## 泊発電所3号炉

# 技術的能力審査基準及び設置許可基準規則 への適合状況について 技能1.17 / 第六十条（監視測定設備）

（審査会合における指摘事項回答）

令和5年4月13日  
北海道電力株式会社

図-1 可搬型モニタリングポストの設置場所 変更前後の比較

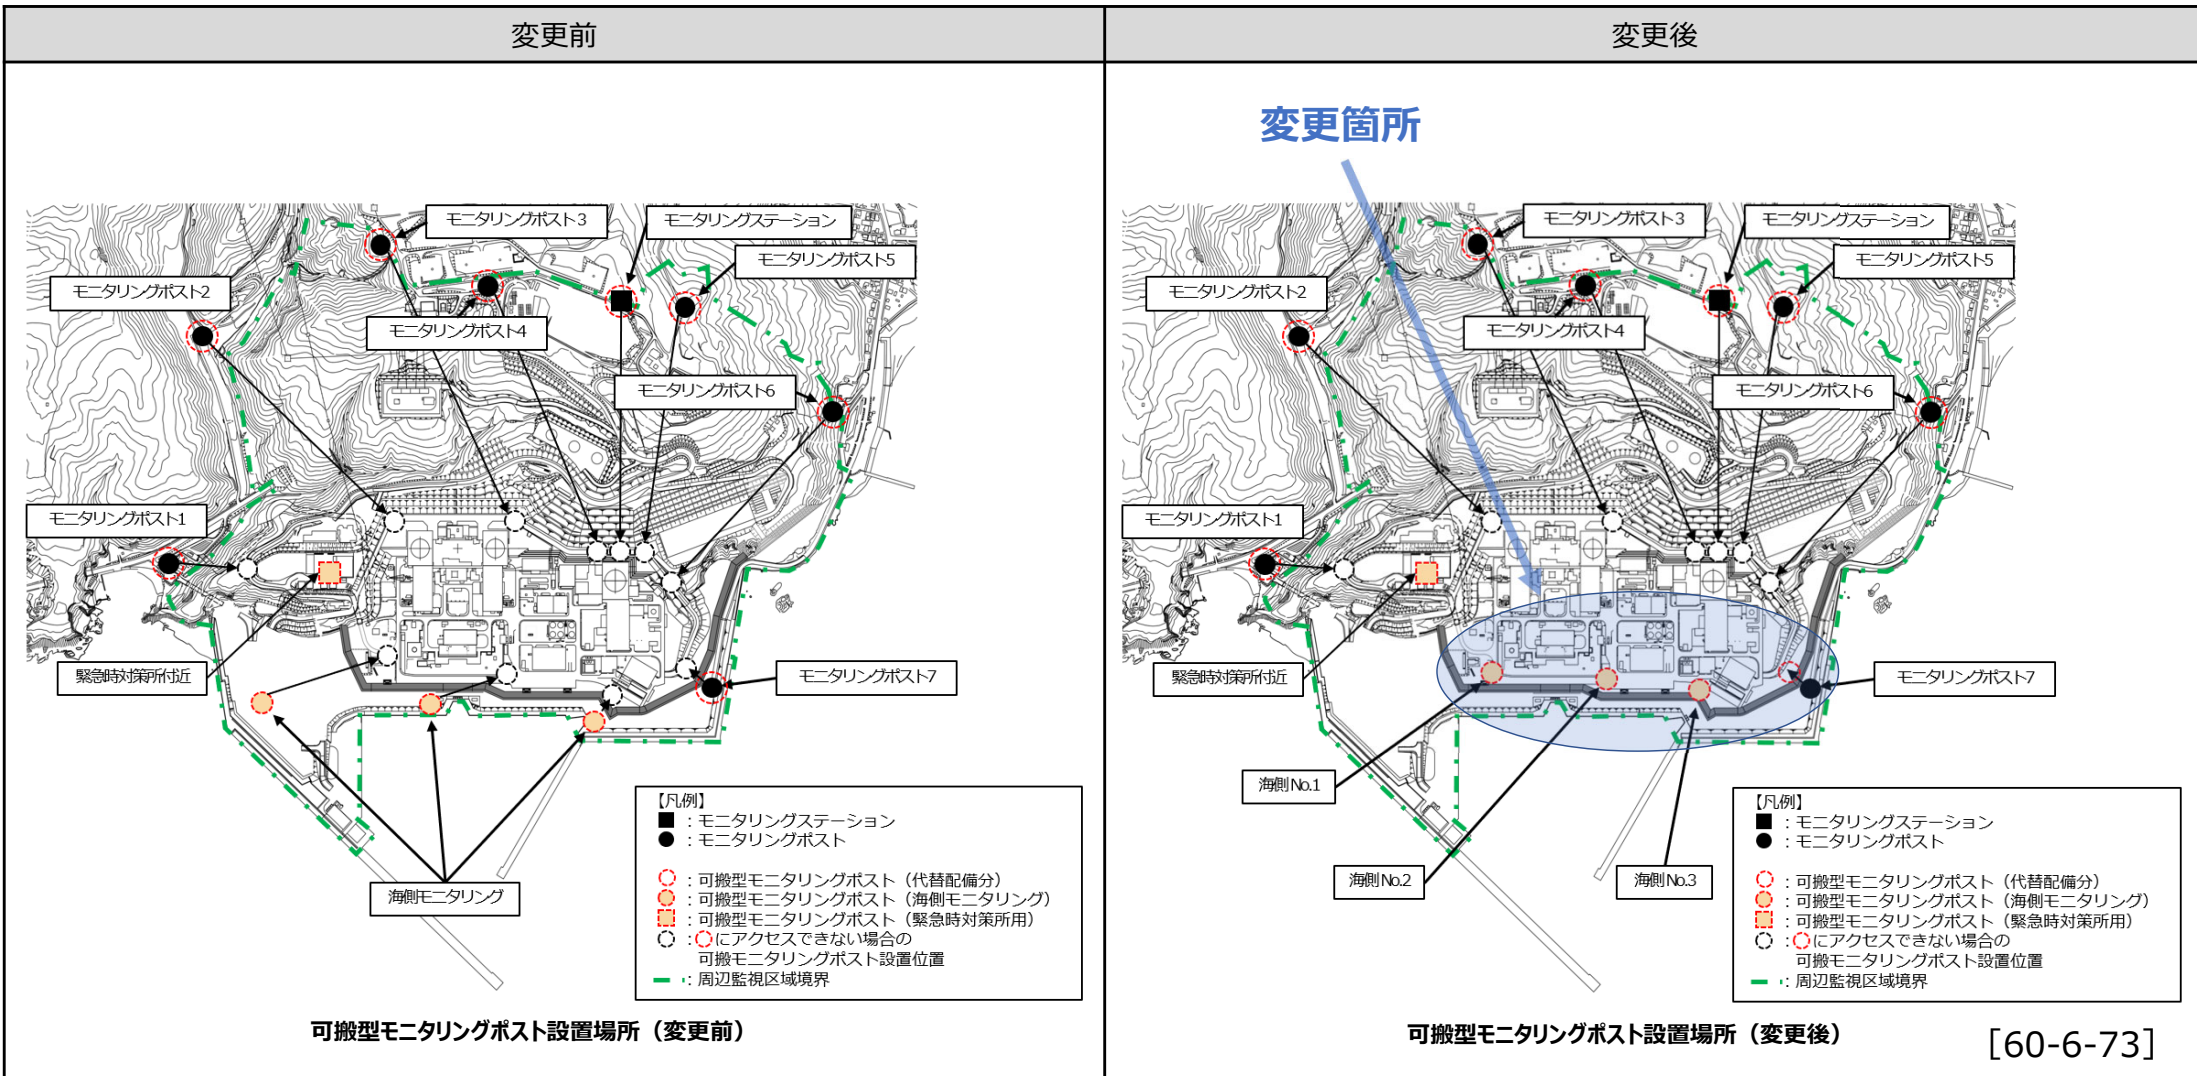
可搬型モニタリングポストの海側の設置場所について、防潮堤の影響等を踏まえて、防潮堤の外側を優先する場合等の場合分けを行った上でメリット・デメリットを整理し説明すること。

- 可搬型モニタリングポストは、新設防潮堤の外側及び内側に設置した場合のいずれにおいても、新設防潮堤から離隔距離を確保することで、バックグラウンドとなる放射線の影響が小さいこと、また、3号炉原子炉格納容器及び放出されるプルームからの放射線を遮る範囲が狭いことを確認しており、問題なく測定が可能であることから、新設防潮堤の計測への影響は軽微である。本回答では、設置場所を検討するため、上記以外の観点から新設防潮堤の外側又は内側に設置する場合のそれぞれについてメリット・デメリットを検討した。結果、以下の通り方針を変更し、海側に設置する可搬型モニタリングポストの設置場所を新設防潮堤の内側とする。

- 可搬型モニタリングポストの設置判断の容易さの観点においてメリットが大きいことから、上記のうち海側1箇所（モニタリングポスト7）に代替設置する可搬型モニタリングポスト及び海側3箇所に設置する可搬型モニタリングポストは、新設防潮堤の内側に設置する。

可搬型モニタリングポストを用いた放射線量の測定については、設置場所が新設防潮堤の外側又は内側であっても、3号炉の事故時に問題なく実施可能であることを確認している。この前提を踏まえた上で、設置場所のメリット・デメリットについて測定以外の観点から表-1の通り整理し検討した。

結果、可搬型モニタリングポストの設置判断の容易さの観点においてメリットが大きいことから、海側1箇所（モニタリングポスト7）に代替設置する可搬型モニタリングポスト及び海側3箇所に設置する可搬型モニタリングポストは、新設防潮堤の内側に設置する。

図-2 可搬型気象観測設備の代替測定場所

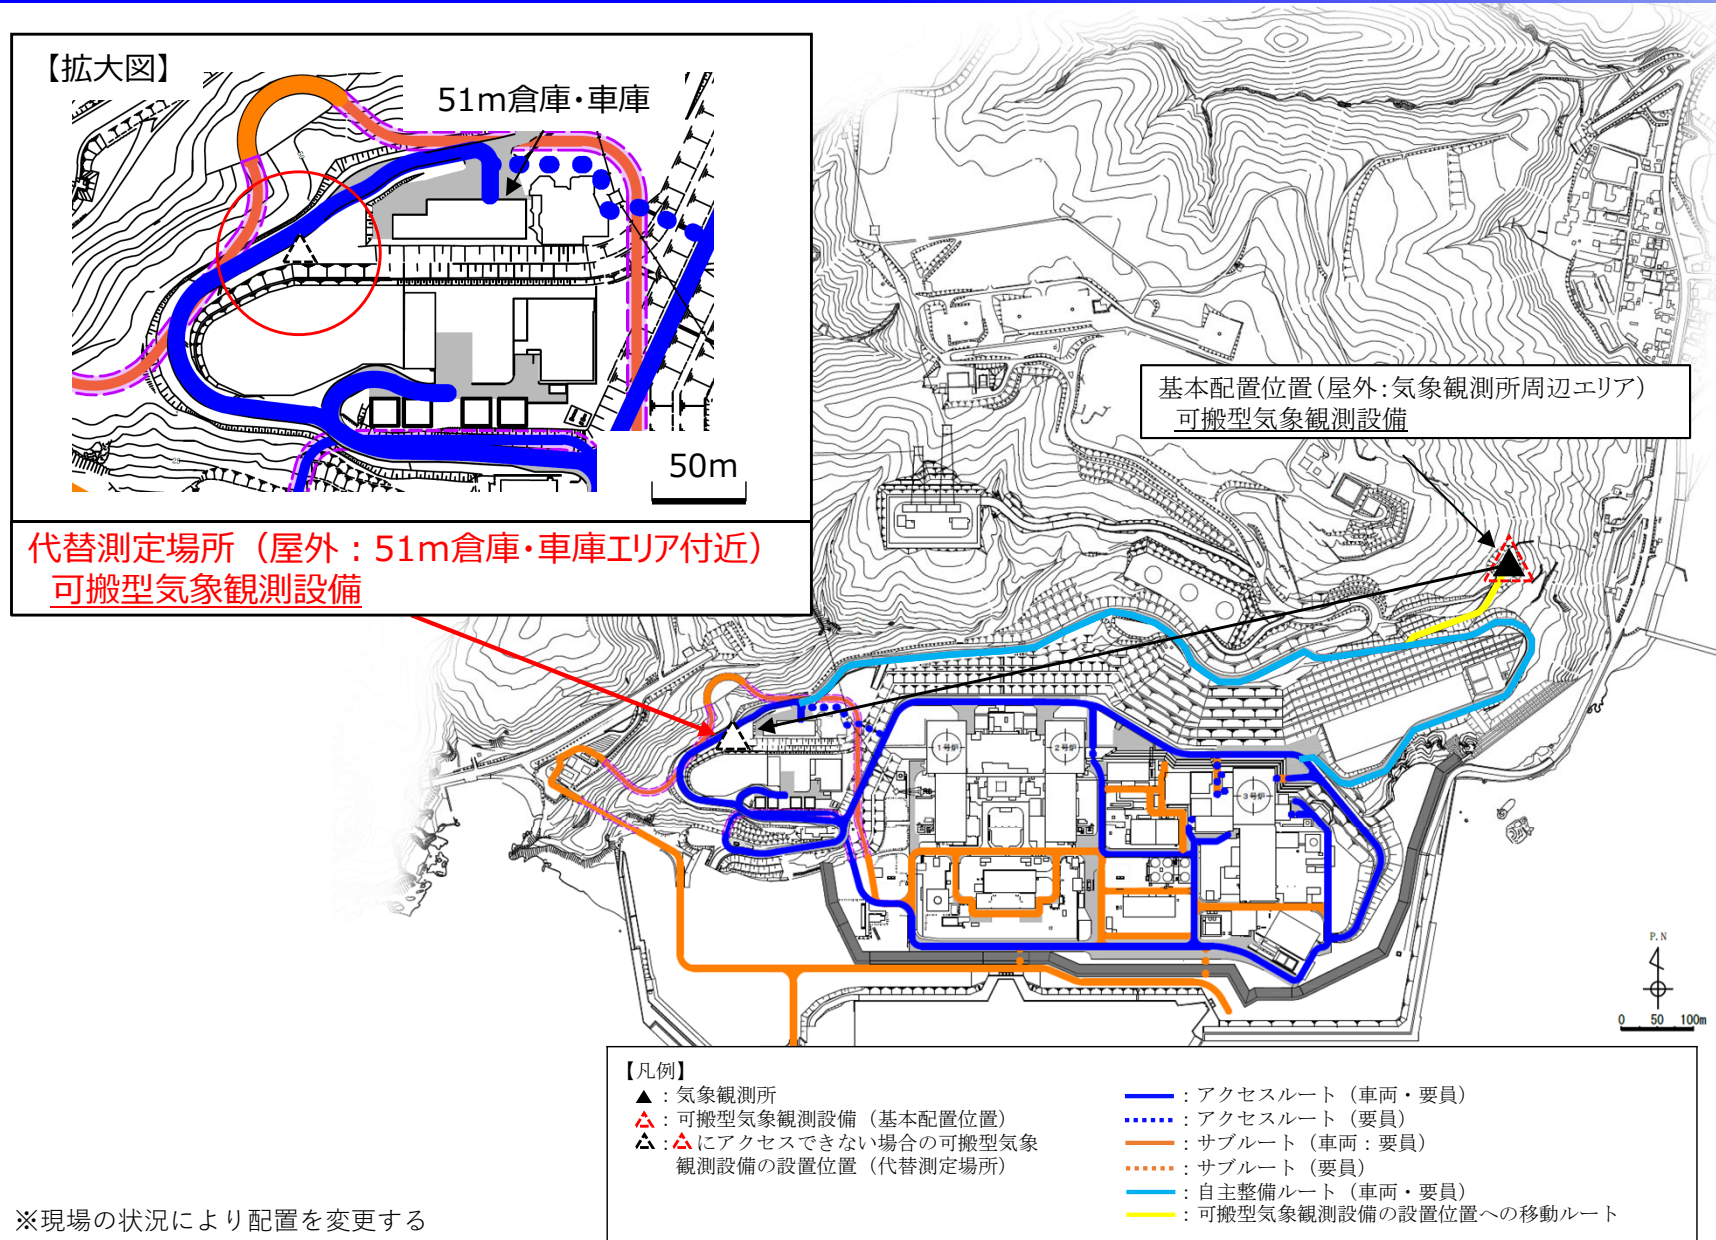
可搬型気象観測装置が地震・火災等でアクセスルートが使用できない場合のアクセスルート上の設置場所について、可搬型モニタリングポストと同様に設置場所を提示し、その妥当性を説明すること。

- 気象観測所周辺に可搬型気象観測設備を設置できない場合の代替測定場所は、アクセスルート近傍の51m倉庫・車庫エリア付近とする。
- 設置場所の妥当性は以下の通り。
  - 代替測定場所をアクセスルート付近とすることにより、地震・火災等が発生した場合でも確実に可搬型気象観測設備を設置することが可能である。
  - 「発電用原子炉施設の安全解析に関する気象指針」の解説において、「露場は、原子炉施設敷地内で近くに建造物、樹木等のない平坦な場所にできるだけ広く芝草等を植え、その中に設置すること」と示されているが、上記設置位置はこれを満たしている。
  - 露場面積は「気象観測ガイドブック」（気象庁）に定める30m<sup>2</sup>以上を確保できる。
  - なお、天然芝に代わり、人工芝を使用しても観測には影響のないことが「気象観測ガイドブック」（気象庁）にて示されていることから、可搬型気象観測設備の設置箇所に人工芝を設置する（冬季の積雪期間を除く）。
